Objet : ETTERBEEK. Avenue de Tervuren 79

Demande de permis d'urbanisme portant sur l'aménagement de la zone de recul en zone de jardin, la transformation du sous-sol en garage et le placement d'un ascenseur à véhicules « électriques » sous toiture couverte de gazon. **Avis de la CRMS**

Documents extraits du dossier

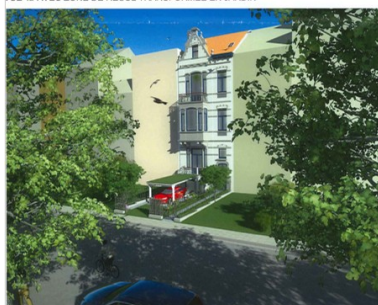
L'intervention soulève des nombreux questionnements sur la qualité ainsi que la gestion à court et moyen terme de l'aménagement (viabilité d'une pelouse sur un ascenseur ? Qualité paysagère de l'aménagement ? Impact réel sur les grilles en fer forgé ? Conséquence esthétique du remplacement de châssis ? Garantie que le dispositif restera bel et bien fermé ? ...)

Mais plus fondamentalement, autoriser une telle intervention serait un très mauvais signal dans un contexte bruxellois, confirmé par le RRU, où l'on décourage la transformation des zones de recul devant les habitations en espace de stationnement, ces lieux étant dédiés à l'aménagement de jardin d'agrément.

La CRMS rend donc un avis défavorable sur la proposition.
